Sanierung Stuttgart 30 -Gablenberg-
"Die Soziale Stadt – Investitionen im Quartier"

Fotoprotokoll zum Tag der Bürgerinformation

Am Donnerstag, den 02. Juni 2022
Von 15:00 bis 19:30 Uhr
Rund 52 Besucher*innen (unter Einhaltung der Hygieneregeln)

Vorentwurf Schmalzmarkt

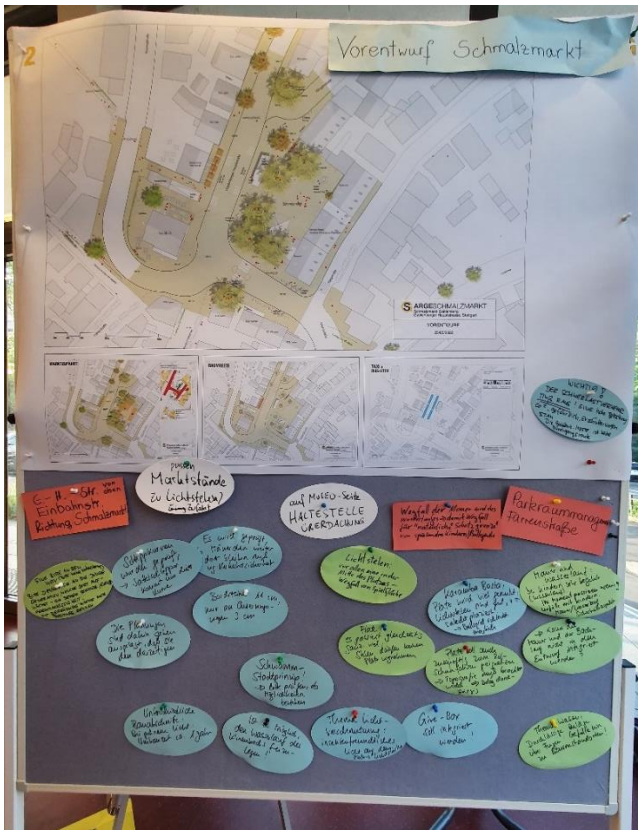
- Unterschiedliche Bauabschnitte: Bei grünem Licht Umbauzeit ca. 1 Jahr.
- Passen Marktstände zu Lichtstehlen?
- Schwammstadtprinzip! Bitte prüfen, ob Möglichkeiten bestehen.

- Insektenfreundliches Licht an dem Platz -> keine Lichtverschmutzung.
- Karamba Basta: Platz wird viel genutzt: Lichtstelen sind gut, aber zum Teil schlecht platziert -> Ballspiel schlecht möglich

- Platz soll auch zukünftig zum Rollschuhfahren geeignet sein. Topografie muss beachtet werden.
- Belag durchgängig. Stelen dürfen keinen Platz wegnehmen.

- Lichtstehlen: vor allem eine in der Mitte des Platzes – Wegfall von Spielfläche.
- Es wird geprüft, ob das Mäuerchen weiter bleiben muss, wegen der Verkehrssicherheit.

- Wegfall Mauer und Wasserlauf -> Wegfall der natürlichen Schutzgrenze für spielende Kinder.
- Kann die Mauer und der Bachlauf nicht in den Entwurf integriert werden?

- Ist es möglich den Wasserlauf des Klingenbachs freizulegen?
- Thema Wasser! Durchlässige Beläge über Fugen. Gefälle zu den Baumstandorten.
- Give-Box soll integriert werden.

- Schleppkurven wurden geprüft -> Sattelschlepper kommt um die Kurve.
- Auf MUSEO-Seite Haltestellenüberdachung.
- Bordsteine 11cm, nur an Übergangswegen 3cm.

- Parkraummanagement in der Farrenbergstraße
- Einrichtung eines Einbahnstraßenverkehrs in der Gablenberger Hauptstraße südlich des Schmalzmarktes, Wunsch der Richtung hin zum Schmalzmarkt

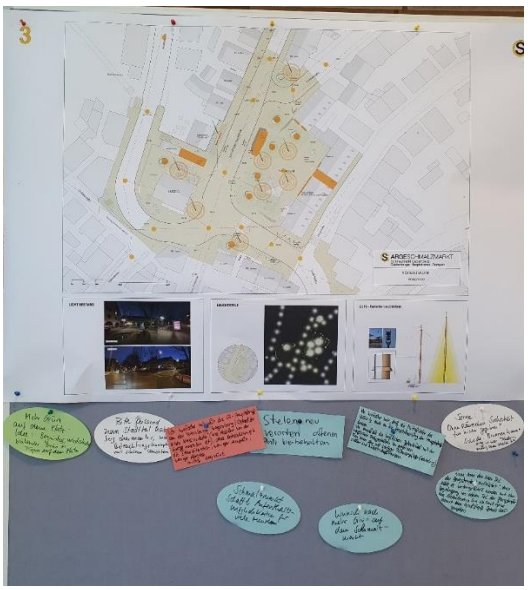
Kärtchen:
- Lautstärke! Führt Straßenbelag zu weniger Lärm?
- Vivaldi: Strom und Müllräume unter der Treppe!
- Verkehrskonzept für Gablenberg insgesamt!
- SSB: Welche Busse fahren zukünftig? Wie wird die Geschwindigkeitsbegrenzung sein?
- Eine neue Verkehrszählung muss her!
- Prüfung läuft: wird Gablenberger Hauptstraße Tempo 30?
- Kein Kiosk hier! Normale Haltestelle mit Dach.
- Hohe Bedeutung des „Kiosk“! Architektur, Nutzung,
  beeinflusst Gesicht des Platzes

Kärtchen:
- Mehr Grün auf dem Platz! Idee: wechselndes blühendes Grün in Trögen auf dem Platz.
- Sorge: Bleibt ohne Mäuerchen die Sicherheit für Kinder gegeben?
- Schade, dass der Brunnen wegkommt. Er diente als Abschirmung zum Vivaldi.
- Der Schmalzmarkt schafft Aufenthaltsmöglichkeiten für viele Menschen.
- Wunsch nach mehr Grün auf dem Schmalzmarkt.

- Bitte passend zum Stadtteil Gablenberg charmantes, warmes Beleuchtungskonzept mit schönen Leuchten.
- Stelen neu verorten – offenen Platz beibehalten.
- Entfernung der Betonkübel an der Hauptstraße, stattdessen Bepflanzung (Tröge?)
- Begrünter Kreisverkehr an der Kreuzung Wagenburg-/ Ostendstraße. Weniger Ampeln weniger Abgase, weniger Stau.

Umgestaltung Kreuzungsbereiche und Bergstraße

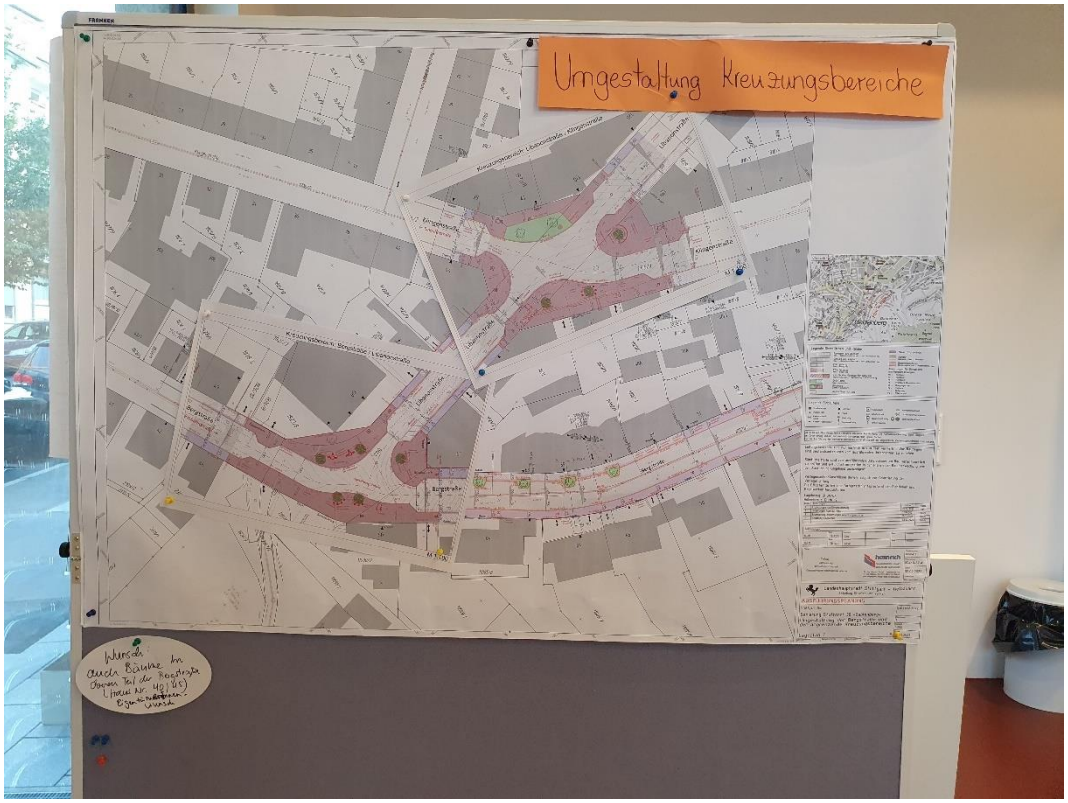
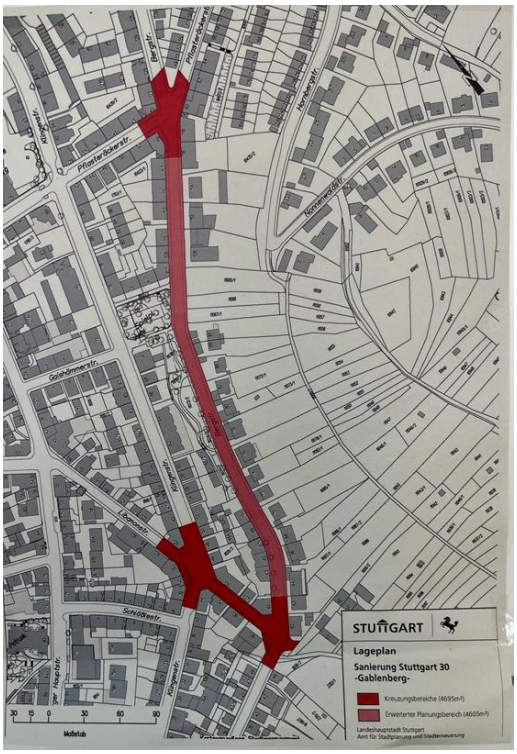
Kärtchen:
- Wunsch: Auch Bäume im oberen Teil der Bergstraße (Haus Nr. 40/45), Eigentümer*innen-Wunsch

Umgestaltung südliche Klingenbachanlage mit Spielbereich

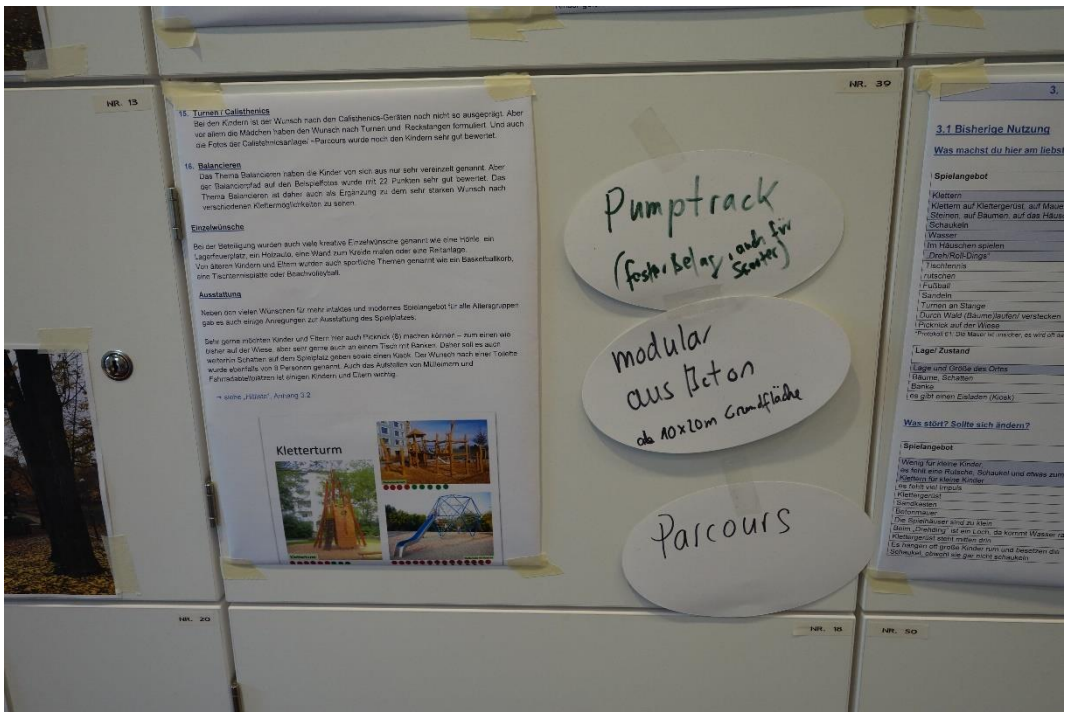
- Holzpfähle statt Betonwände!
- Mehr Beleuchtung, soziale Kontrolle
- Pumptrack (fester Belag, auch für Scooter), modular aus Beton, ab 10x20m Grundfläche
- Parcours
- Eingangsbereich schöner gestalten (Schönbühlstraße)
- Im Park mehr Mülleimer notwendig
- Mehr für kleinere Kinder
- Pumpe erhalten
- Tischtennis
- Veranstaltungspavillon
- Sitzsteine im Rasen
- Ampelschaltung Schönbühl-/Talstraße zu kurz
- Zu wenig Polizeipräsenz im Park
- Polizeikontrollen in Sommernächsten
- Bitte wieder eine eingezäunte Hundewiese herstellen
